VAF10モデル 外観変更のご案内

1. 対象モデル

VAF10 標準品、準標準品、マイナーチェンジ品を含む全ての機種

写真2.1 VAF10 変更前

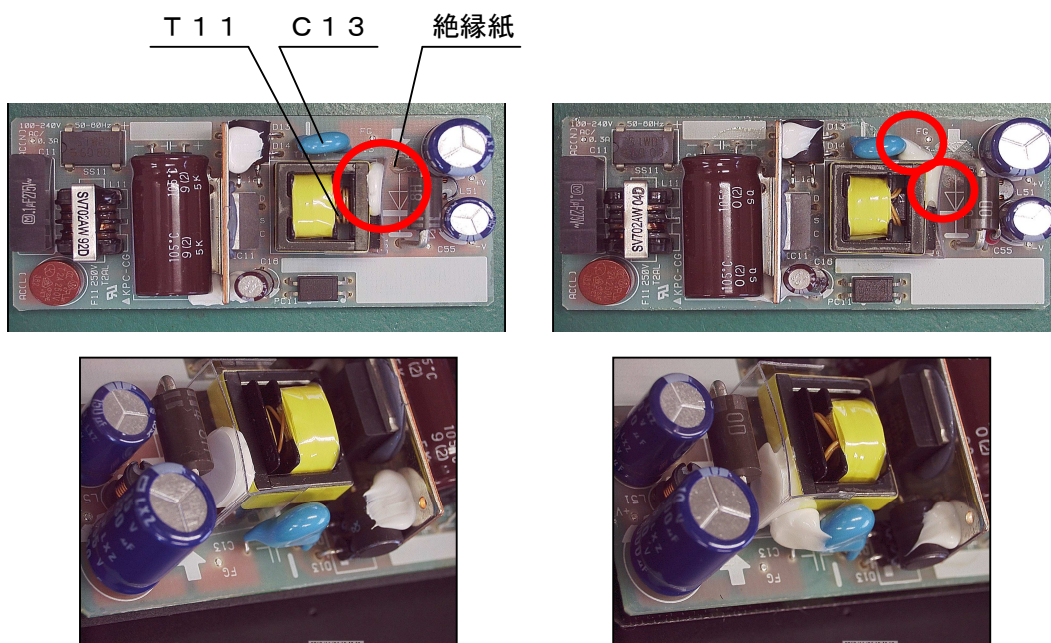
シリコンゴム塗布位置を変更します。
製品取り扱い時に絶縁紙に力が加わった場合、絶縁紙のズレ、傾き、外れの可能性
がありましたので、絶縁紙固定箇所（シリコンゴム塗布箇所）をT11に加え、
C13（セラミックコンデンサ）を追加します。
変更前後における、電源の電気的特性、使用環境条件等の仕様変更はございません。
